# **HENVENDELSER MODTAGET I HØRINGSPERIODEN**

## **REVIDERET FORSLAG TIL LOKALPLAN AMAGER STRANDPARK**

Offentlig høringsperiode fra den 1. november 2019 til den 6. december 2019.

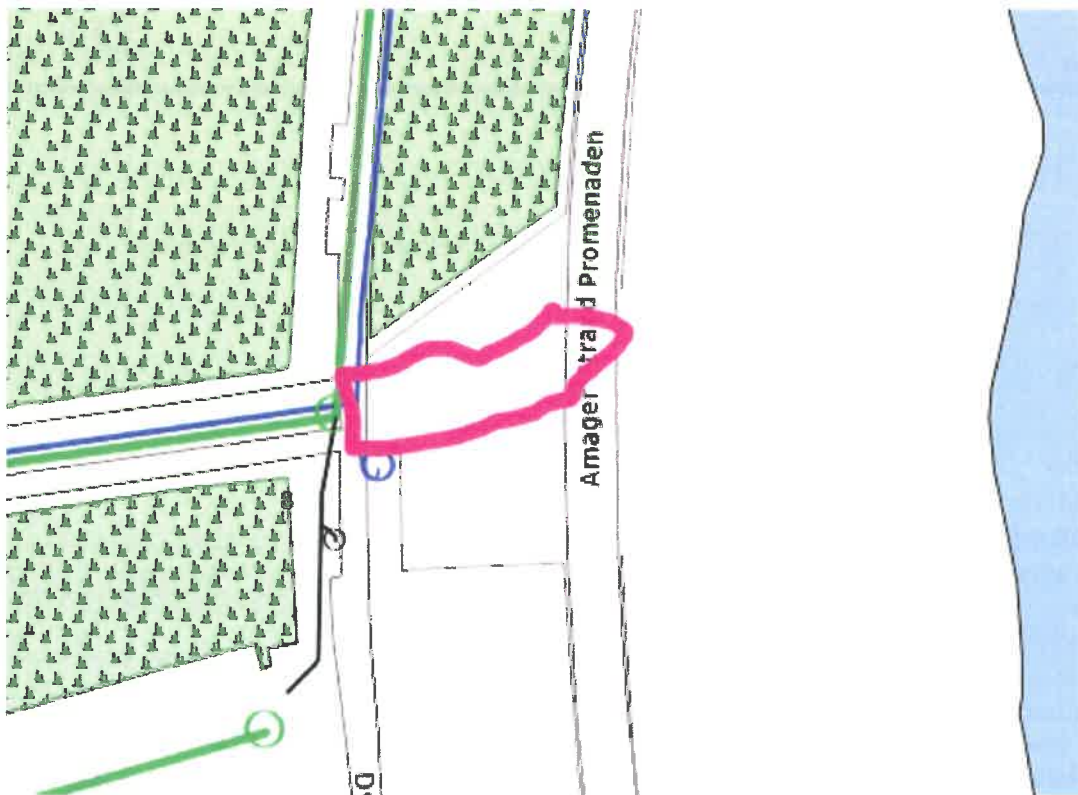
Hej  
Hermed HOFORs bemærkninger til lokalplanforslaget:  
På tegning nr. 4c og 4d er der placeret byggefelter, som er i konflikt med HOFORs eksisterende rengvands- og spildevandsledninger.  
HOFOR opfordrer derfor kraftigt til, at nybyggerier indenfor byggefelterne placeres, så de ikke kommer i konflikt med HOFORs eksisterende ledninger. Derved kan udgifter til omlægning af ledningerne undgås.  
Byggefelterne (fra Planvis) er i nedenstående kortudsnit vist sammen med vores ledninger:  
Tegning nr. 4c, delområde II
